泊発電所3号炉

防潮堤の構造成立性評価方針について

(止水ジョイントの設計方針及び指摘事項に対する回答)

令和5年11月24日
北海道電力株式会社

【指摘事項 221101-04】

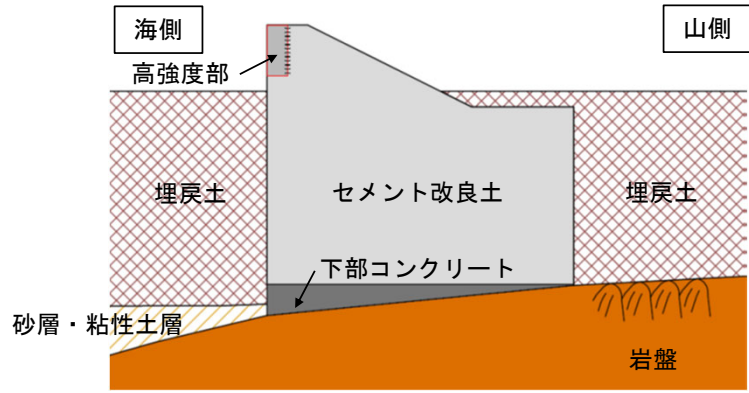
止水目地の構造の一部であるアンカーボルトBの設計について、性能試験の結果を踏まえ、許容限界を含む設計の考え方を説明すること。なお、説明に当たっては、以下の事項を含めて説明すること。

- 性能試験の結果から判定される、アンカーボルトB及びセメント改良土の破壊モード
- 上記破壊モードを踏まえた、止水目地及びセメント改良土に要求される止水機能

- 第1192回審査会合で説明した止水ジョイント※¹構造において、止水ジョイントをセメント改良土に固定する方法としてアンカーボルト※²を用いる。
- アンカーボルトを固定するセメント改良土の設計基準強度(6.5N/mm²)が「各種合成構造設計指針」の適用範囲外であったが、アンカーボルトの性能試験で得られた引張耐力及びせん断耐力が「各種合成構造設計指針」の耐力算定式による耐力以上を有すること及び破壊形式が「各種合成構造設計指針」から想定される下記に示す破壊形式と一致したことから、「各種合成構造設計指針」の耐力算定式を参考に設計することの妥当性を確認した。
 - 引張の破壊形式：アンカーボルトの降伏
 - せん断の破壊形式：セメント改良土の支圧破壊
- 止水ジョイント及びセメント改良土に要求される止水機能は、「各種合成構造設計指針」を参考に概ね弾性範囲内(アンカーボルトの降伏が先行すること若しくはセメント改良土が弾性範囲内で十分な裕度を有することを)になるよう許容引張力及び許容せん断力を設定し、アンカーボルトに発生する引張力及びせん断力が許容引張力及び許容せん断力を満足するように設計することで確保する。
- せん断耐力の向上のためにアンカーボルトを直交配置としたが、作用荷重の方向によってはアンカーボルトの引張とせん断の抵抗方向が混在することから、片方のアンカーボルトに荷重が偏ることを考慮した照査(引張方向の照査、引張方向の照査において同時にせん断力が作用することを考慮した組合せ荷重の照査、せん断方向の照査)を実施し、構造成立性が確保されていることを確認した。
